改善箇所説明図

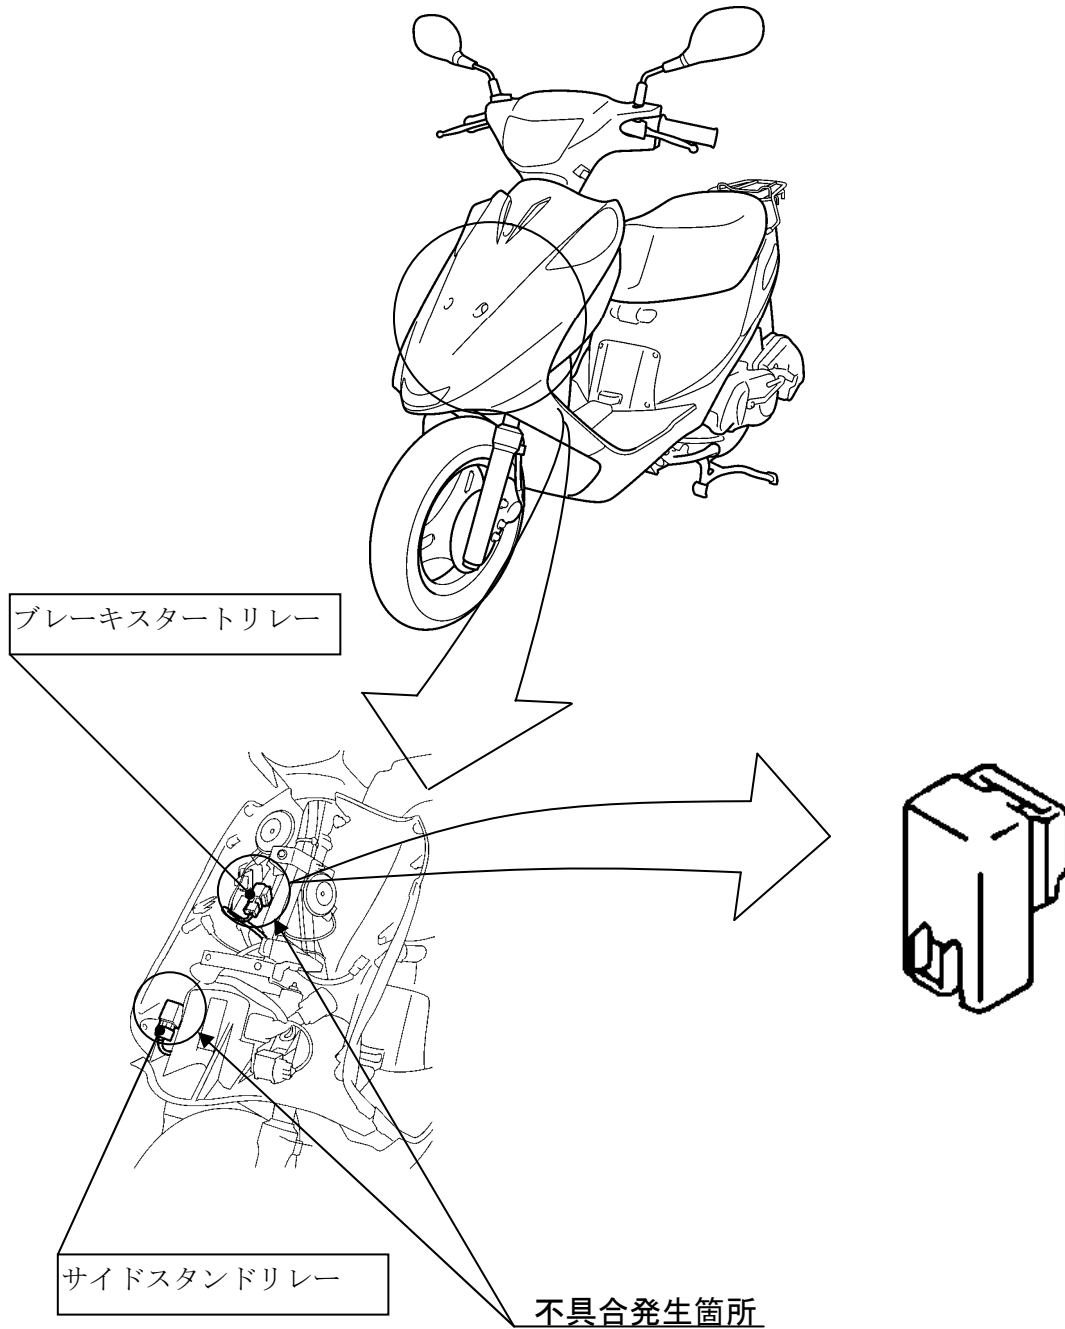
ブレーキスタートリレーとサイドスタンドリレーにおいて、製造時の接点圧の管理が不適切なため、接点圧の低いものがある。そのため、走行中の振動等で接点が接触不良を起こし、エンジンが始動できない、又はエンジンが停止するおそれがある。

全車両、ブレーキスタートリレーとサイドスタンドリレーを対策品と交換する。

識別：緑色のシールをステアリングヘッドのブラケット部に貼付する。
